中华人民共和国海事局

中国沿海港口航道图

改正通告

第 31 期(总第 1295 期)

附件1.金通航道三期临时通道示意图

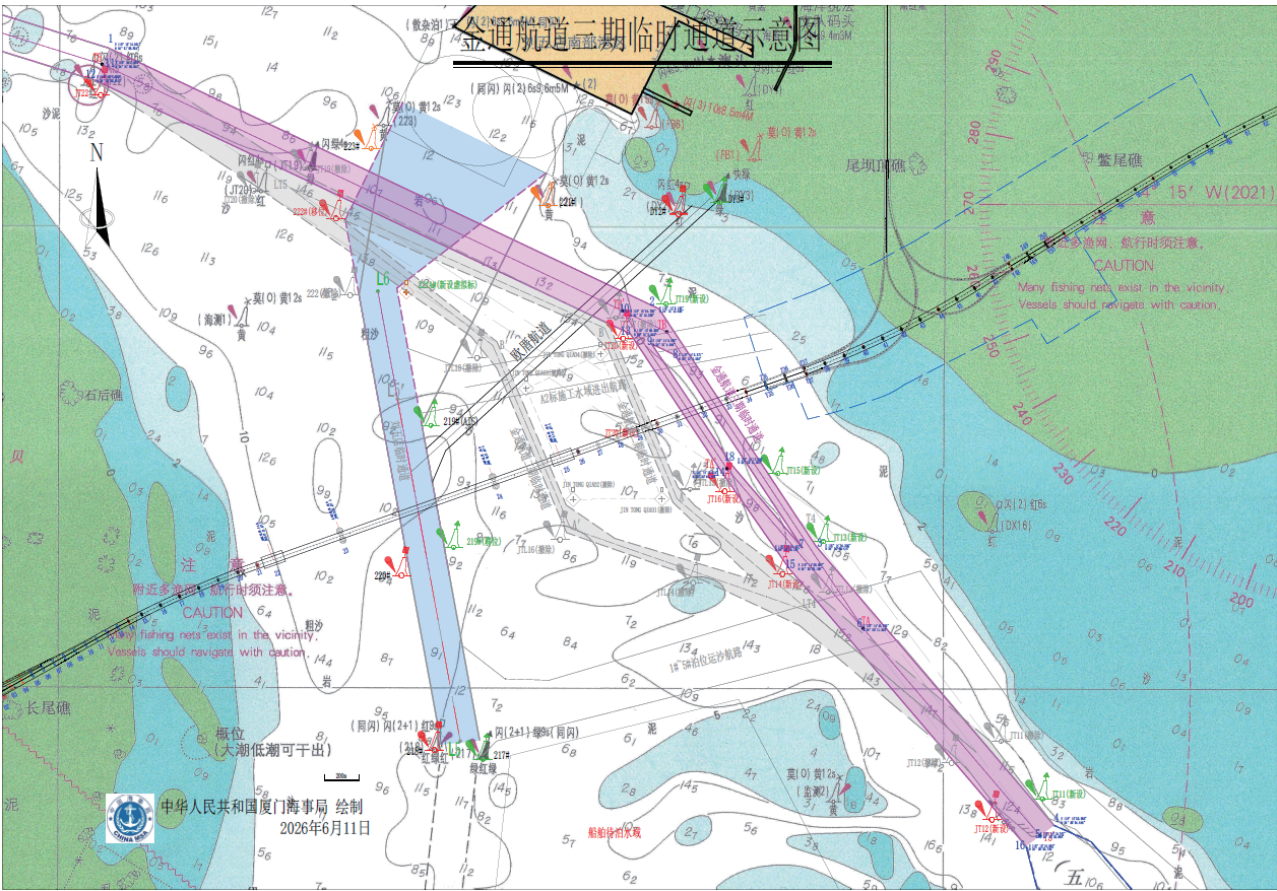
根据厦门港航道保障中心航道通告(厦港航告〔2026〕7号),因厦金大桥(厦门段)建设需要,根据有关文件精神,厦门港现状金通航道(二期临时改线)T3'~T5部分航段停用,停用时间为2026年6月10日18时30分。桥梁建设单位在项目施工期按照《厦金大桥(厦门段)金通航道桥三期临时通道工程专项设计》开辟了三期临时通道,启用时间为2026年6月11日8时30分。闽航通〔2025〕0167号、闽航通〔2026〕0175号同步废止。现将三期临时通道有关情况通告如下:

自金通航道T3'点直线延伸至桥梁31~33号墩南侧TA点、TA'点,将原双线航道调整为两条并行单线航道穿越桥区水域至桥梁北侧TB点、TB'点,之后汇合为双线航道于T5点接入原航道。(详见附件1)

三期临时通道双线航道通航宽度200m,桥区段单线航道宽度80m,设计底高程-4.0m(当地理论最低潮面,以下同)。

(1)三期临时通道自2026年6月11日8时30分起启用,金通航道部分航段(T3'~LT3~LT4~LT4~A~B(A'~B')~LT5~T5)停用。

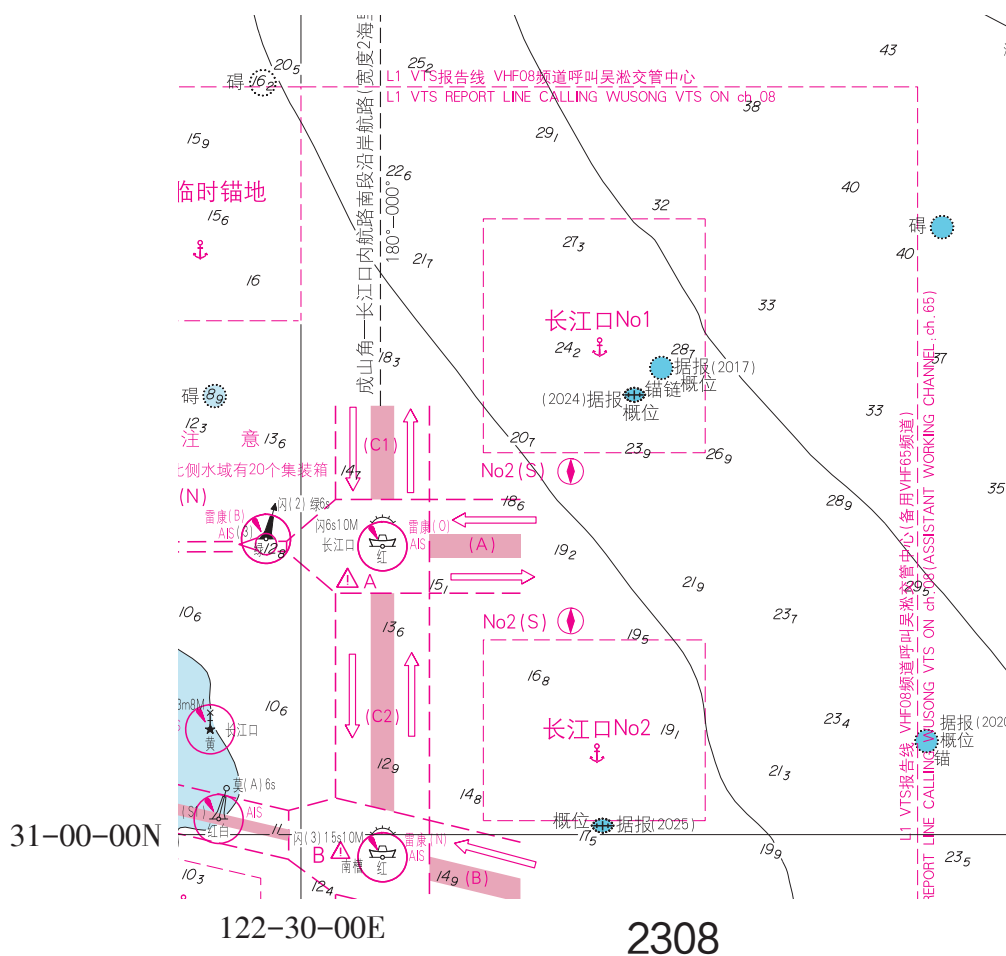
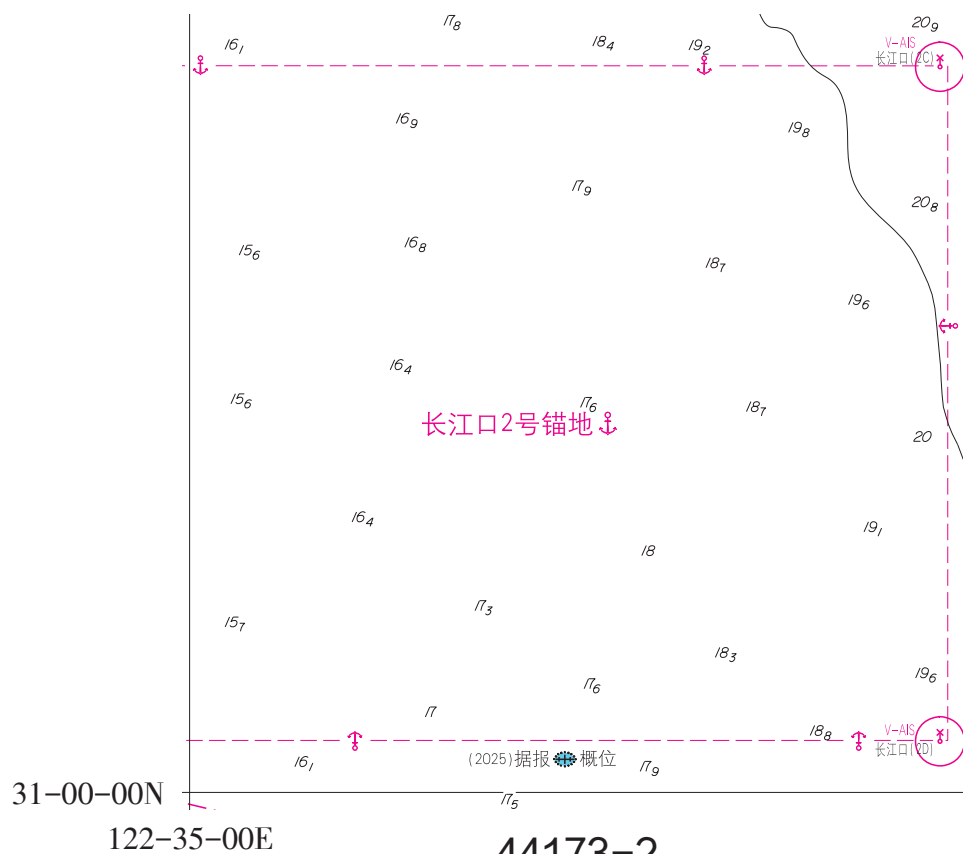
(1)海图 44173用下图替换原来位置处的内容(附图见第33、34页)。

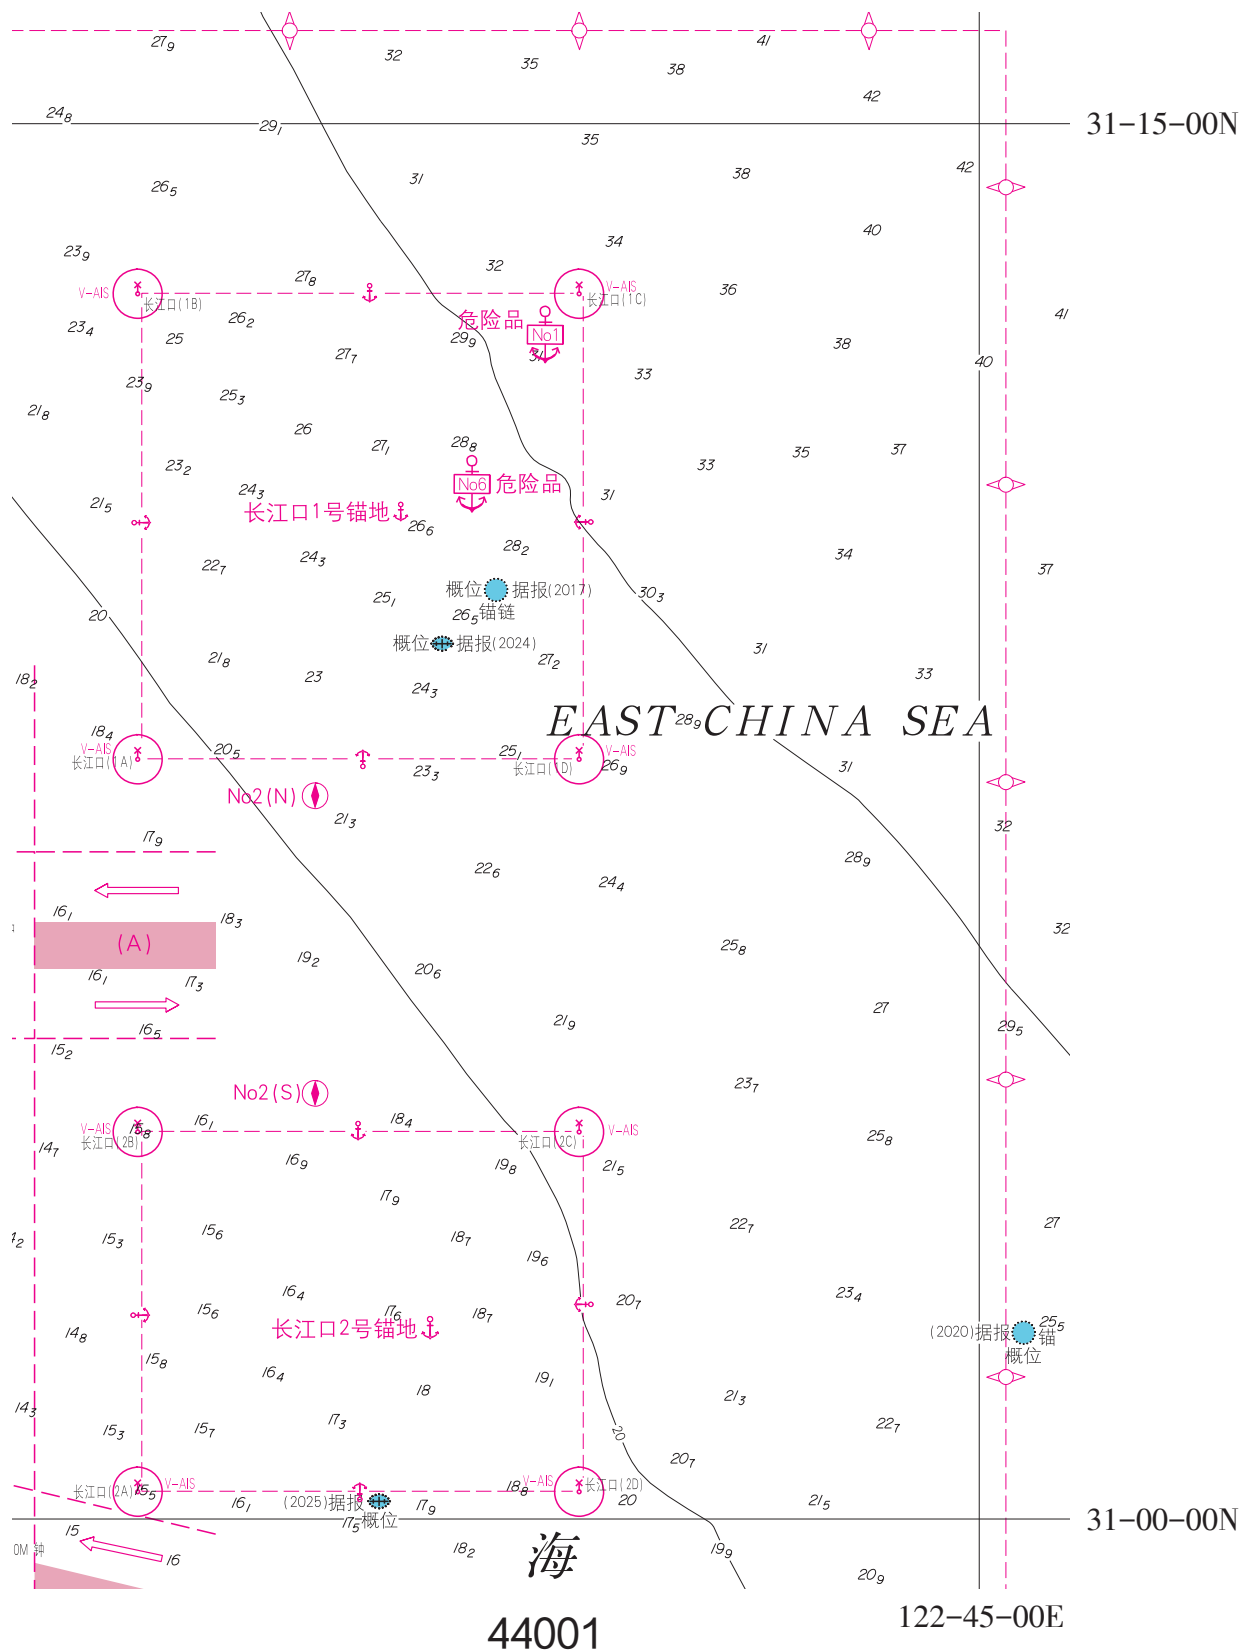
(2)海图 44001用下图替换原来位置处的内容(附图见第35页)。
